核能二廠一號機週期二十二填換爐心設計審查

關鍵詞：填換爐心設計分析、AREVA

依預先擬定之填換爐心設計審查查核表審查，對廠家完成之核能二廠一號機週期二十二填換爐心設計相關計算書文件進行審查，確認廠家使用參數之正確性及相關分析作業均符合其品保要求，以確保核能電廠運轉之安全，另追蹤查核先前 (KS2C21) 填換爐心設計審查所提建議事項之辦理情形。

圖一：winged channel fastener

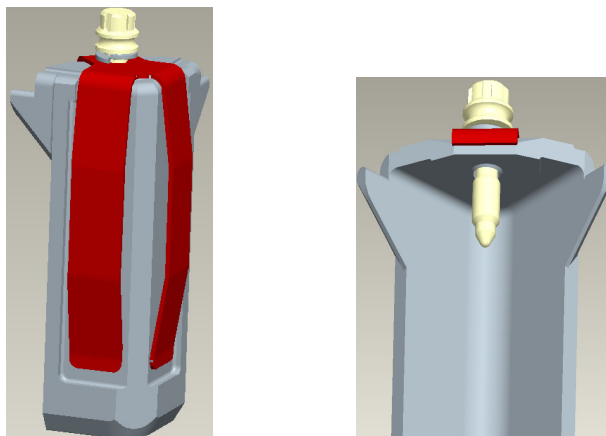
依 AREVA 公司所收集有關 fastener 受損的經驗，大部分發生在台電公司（美國的使用者僅有一例），受損的 fastener 型式均為標準設計型。為降低大修期間燃料吊運時發生 fastener 碰撞受損的機率，AREVA 公司已依經驗修改 fastener 設計，採用「winged channel fastener-“側翼型”」（參圖一）可減小 fastener 本體與燃料匣間間隙，其主要的特色為：

- ①於 fastener 本體兩側增加三角型側翼，可防在安裝 fastener 時避免 fastener 發生旋轉偏移的情形。
- ②於本體凹槽上方增加一突緣，可避免彈簧片於鎖緊過程中發生旋轉偏移。
- ③增加本體頂部材料的厚度，可耐原標準設計 2 倍的彎曲強度。
- ④本體頂部與燃料匣接處面採 89 度斜角設計，可使 fastener 更貼緊燃料匣。

此「側翼型」fastener 自 2007 年使用迄今，尚無因吊運碰撞受損的情形，本公司核一廠亦於 2009 年開始使用（CS2C24 批次燃料）。AREVA 公司建議台電公司持續採用此「側翼型」fastener，另 AREVA 公司表示針對 ATRIUM-10 燃料目前並無新的 Fastener 設計修改計畫。
